Vår dato: 22.11.2019 **Vår referanse:** 201845758-9

Fylkeskommunens uttalelse til søknad om dispensasjon fra detaljregulering for Skaset II . Åfjord kommune

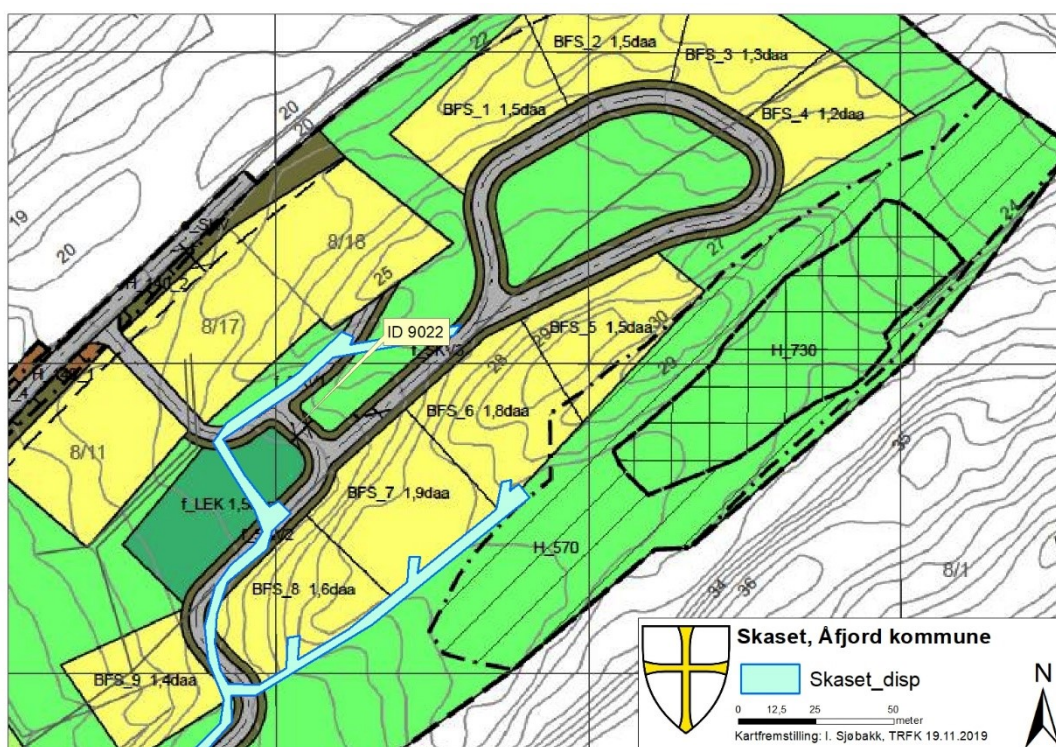
Ny veitrasé med snuplass vil ligge i grensen av vedtatt hensynssone C (H_570) for kulturminner. Vi ber om man er oppmerksom på dette og legger veien på utsiden, og at hensynssonen gjerdes inn med midlertidig gjerde av stålnett under anleggsperioden. Se vedlagt kart.
